Thomas Rode - AW: Ihre Anfrage vom 06.04.2017 - B 217

Von: "Fundheller, Julia (NLSTBV-H)" <Julia.Fundheller@nlstbv.niedersachsen.de>  
An: Thomas Rode <Thomas.Rode@ronnenberg.de>  
Datum: 24.07.2018 14:37  
Betreff: AW: Ihre Anfrage vom 06.04.2017 - B 217  
CC: "Conrad.Vinken@region-hannover.de" <Conrad.Vinken@region-hannover.de>, "...  
Anlagen: Formen\_Anschlussstelle.pdf; B217-Varianten.pdf

bitte entschuldigen Sie die verspätete Antwort. Ein langer Dienstausschlag hat Ihr Schreiben in den Hintergrund rücken lassen. Zu Ihrer Anfrage vom 06.04.2017 teile ich nach Rücksprache mit der Region Hannover folgendes mit:

# VARIANTE 1

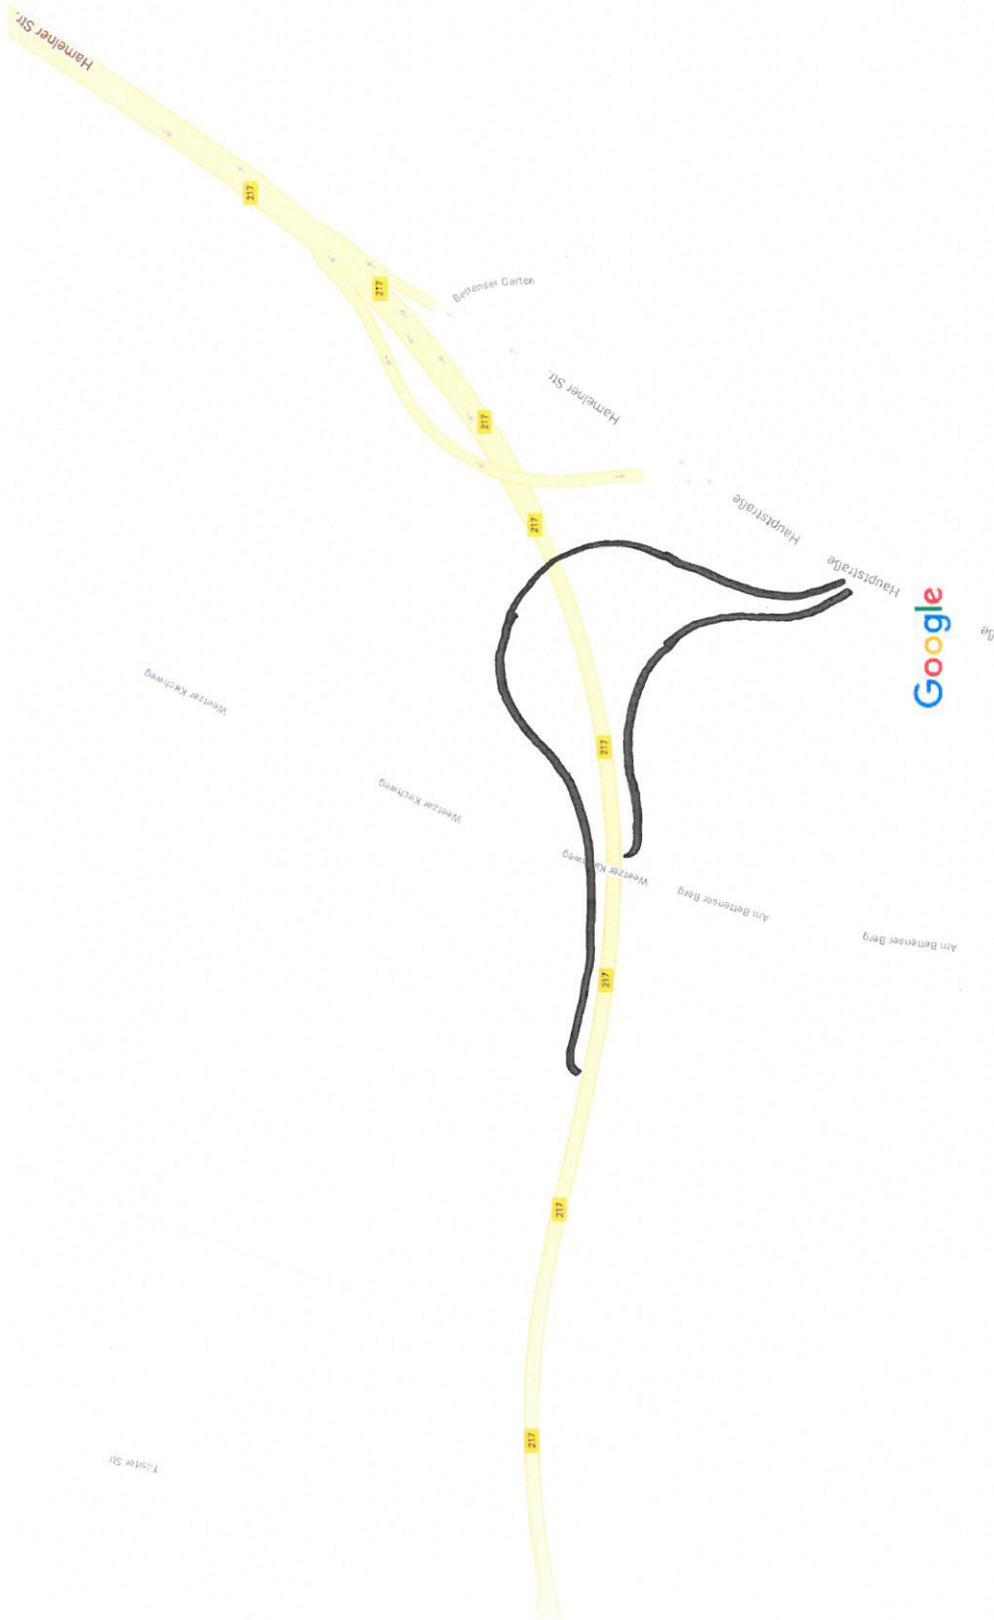
- 1) Nördlich der bestehenden Verbindung wird eine Auffahrtrampe in Richtung Süden von der Hauptstraße mit einem neuen Brückenbauwerk über die B 217 überführt. Um die vorhandenen Anbindungen zu erhalten, wird die Umfahrung des Bestandes in Form einer lang gezogenen, links liegenden Trompete nördlich der vorhandenen Anschlussstelle angeordnet (siehe Anlage).

- Neuerrichtung eines einstreifigen Brückenbauwerks über den vierstreifigen Querschnitt der B 217
- Rampenführung für die Auffahrt Richtung Süden entlang der bestehenden Ausfahrtrampe + Beschleunigungsspur ggf. mit Spuraddition
- Verlängerung und Verbreiterung der Hauptstraße mit Rampe zum neuen Brückenbauwerk

- Ausfahrtrampe aus Süden kommend mit Verzögerungsspur ggf. durch Spurreduktion des bestehenden äußeren Fahrstreifens
- Anpassung der Zufahrt Bettenser Garten
- Neugestaltung des Knotenpunktes Ausfahrtrampen/ Hauptstraße

- + Erhalt der bestehenden Bausubstanz von und nach Norden
- + ausreichend Platz für eine unbehinderte Linienführung
- + ausreichend Abstand zu den bestehenden weiteren Anschlussstellen
- + voraussichtlich keine Verbreiterung der B 217 unter dem Bauwerk der Verbindung  
Am Bettenser Berg/ Weetzer Kirchweg erforderlich
- + Bau voraussichtlich ohne große Beeinträchtigungen des laufenden Verkehrs möglich
- o „ungewöhnliche“ Verkehrsführung, nicht unmittelbar selbsterklärend für den Verkehrsteilnehmer
- großer Flächenverbrauch
- großer Ausgleichsbedarf mit landschaftspflegerischen Maßnahmen
- Bauwerk mit großer lichter Weite erforderlich, ggf. Mittelstütze und damit Anpassung des Querschnittes der B 217 erforderlich
- hohe Kosten, sowohl Bau, als auch Grunderwerb und Unterhaltung
- Unterhaltung von zwei Brückenbauwerken erforderlich

# VARIANTE 2

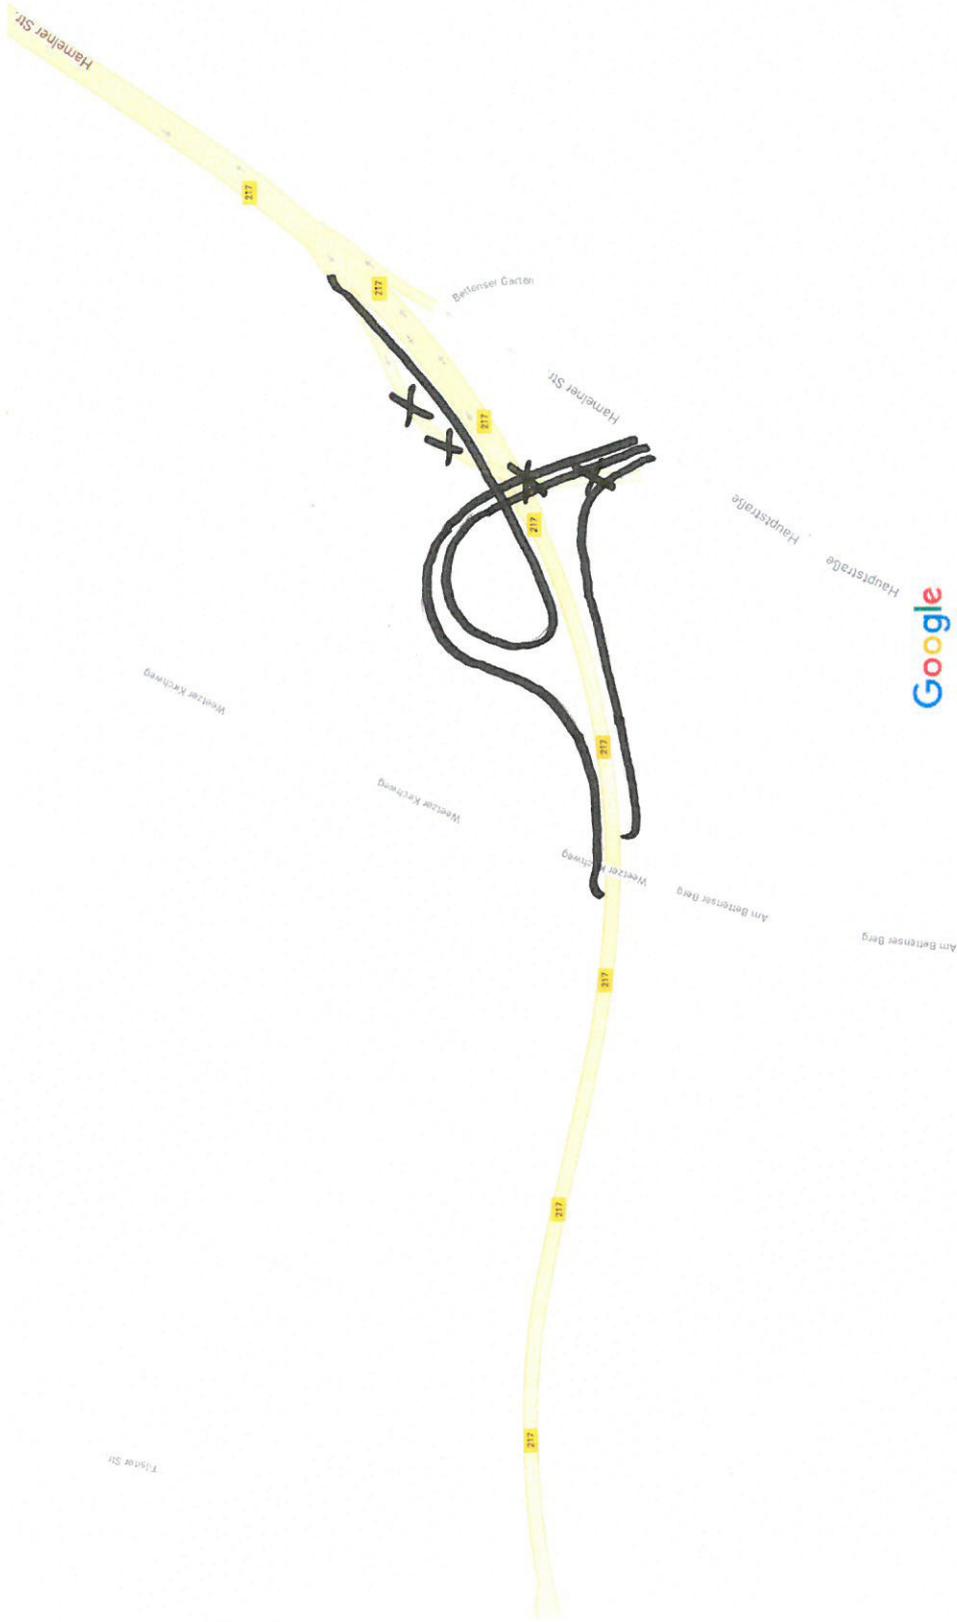
- 2) Südlich der bestehenden Verbindung wird über einen neuen plangleichen Knotenpunkt eine Auffahrtrampe von der Hauptstraße mit einem neuen Brückenbauwerk über die B 217 überführt. Die Anbindung erfolgt in Form einer links liegenden Trompete südlich der vorhandenen Anschlussstelle.

- Neuerrichtung eines einstreifigen Brückenbauwerks über den dreistreifigen Querschnitt der B 217
- Rampenführung für die Auffahrt Richtung Süden + Beschleunigungsspur ggf. mit Spuraddition unter dem Bauwerk der Verbindung Am Bettenser Berg/ Weetzer Kirchweg
- Ausbildung eines neuen Knotenpunktes voraussichtlich mit gesicherter Verkehrsführung (LSA oder KVP)
- (kurze) Ausfahrtrampe aus Süden kommend mit Verzögerungsspur ggf. durch Spurreduktion des bestehenden äußeren Fahrstreifens

- + Erhalt der bestehenden Bausubstanz von und nach Norden
- + Bau voraussichtlich ohne große Beeinträchtigungen des laufenden Verkehrs möglich
- + Flächenverbrauch beschränkt sich im Wesentlichen auf den Bereich zwischen den zwei bestehenden Brückenbauwerken
- o Abstand zu den bestehenden weiteren Anschlussstellen vermutlich ausreichend
- o „ungewöhnliche“ Verkehrsführung, nicht unmittelbar selbsterklärend für den Verkehrsteilnehmer

- Verbreiterung der B 217 unter dem Bauwerk der Verbindung Am Bettenser Berg/ Weetzer Kirchweg erforderlich
- vermutlich beengte Platzverhältnisse für eine komfortable Linienführung
- mittlerer Flächenverbrauch
- mittlerer Ausgleichsbedarf mit landschaftspflegerischen Maßnahmen
- Bauwerk erforderlich, ggf. Mittelstütze und damit Anpassung des Querschnittes der B 217 erforderlich
- mittlere Kosten, sowohl Bau, als auch Grunderwerb und Unterhaltung
- Unterhaltung von zwei Brückenbauwerken erforderlich

# VARIANTE 3

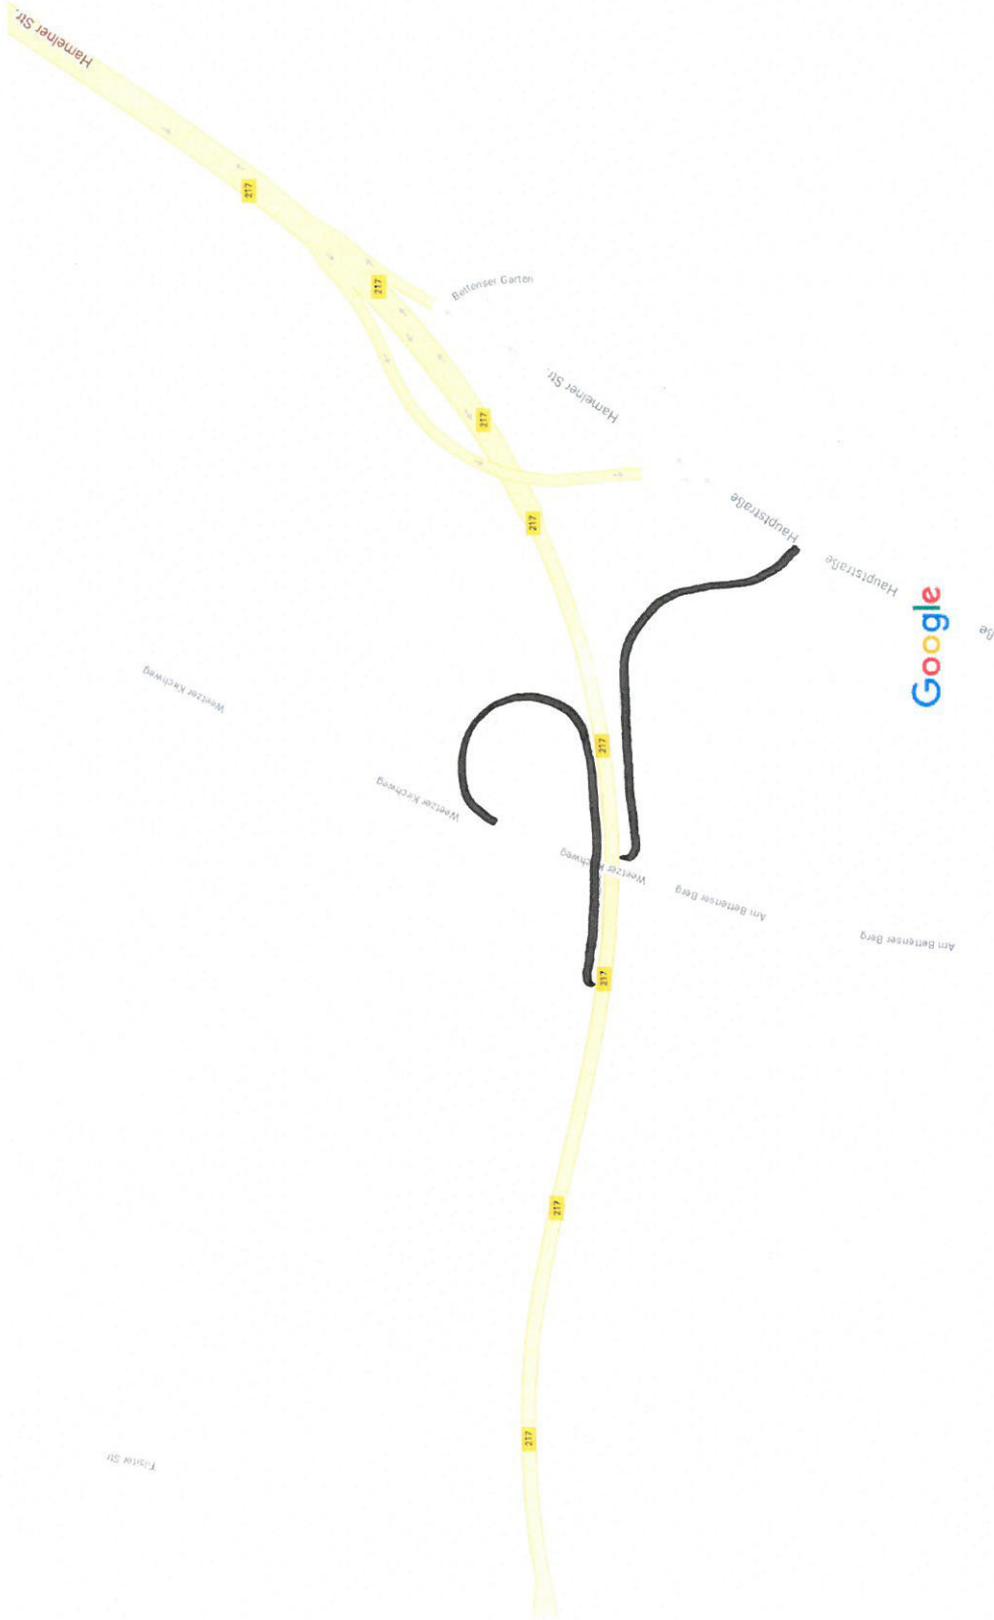
3) Anstelle der bestehenden Verbindung wird eine komplette Anschlussstelle neu geschaffen in Form einer links liegenden Trompete.

- Abriss der bestehenden Anbindung von Norden inkl. Brückenbauwerk
- Neuerrichtung eines zweistreifigen Brückenbauwerks über den dann vierstreifigen Querschnitt der B 217
- Rampenführung für die Auffahrt Richtung Süden + Beschleunigungsspur ggf. mit Spuraddition unter dem Bauwerk der Verbindung Am Bettenser Berg/ Weetzer Kirchweg
- Anpassung der Ausfahrtrampe aus Norden kommend
- Ausfahrtrampe aus Süden kommend mit Verzögerungsspur ggf. durch Spurreduktion des bestehenden äußeren Fahrstreifens
- Neugestaltung des Knotenpunktes Ausfahrtrampen/ Hauptstraße voraussichtlich mit erheblicher Anpassung der Hauptstraße

- + ausreichend Platz für eine unbehinderte Linienführung
- + voraussichtlich ausreichend Abstand zu den bestehenden weiteren Anschlussstellen
- + standardisierte Verkehrsführung, gut zu verstehen für den Verkehrsteilnehmer

- + Flächenverbrauch beschränkt sich im Wesentlichen auf den Bereich zwischen den zwei bestehenden Brückenbauwerken
  - o Unterhaltung von einem Brückenbauwerk erforderlich

- o Bau voraussichtlich mit Beeinträchtigungen des laufenden Verkehrs in der Anschlussstelle, wahrscheinlich längerfristige Sperrungen erforderlich
- Abriss der bestehenden Bausubstanz von und nach Norden (nur ca. 20 Jahre alt)

- mittlerer Ausgleichsbedarf mit landschaftspflegerischen Maßnahmen
- Bauwerk mit großer lichter Weite erforderlich
- hohe Kosten, insbesondere Bau (zusätzlich belastet durch Abriss)

- Verbreiterung der B 217 unter dem Bauwerk des Wirtschaftsweges Am Bettenser Berg/ Weetzer Kirchweg erforderlich
- vermutlich beengte Platzverhältnisse für eine komfortable Linienführung
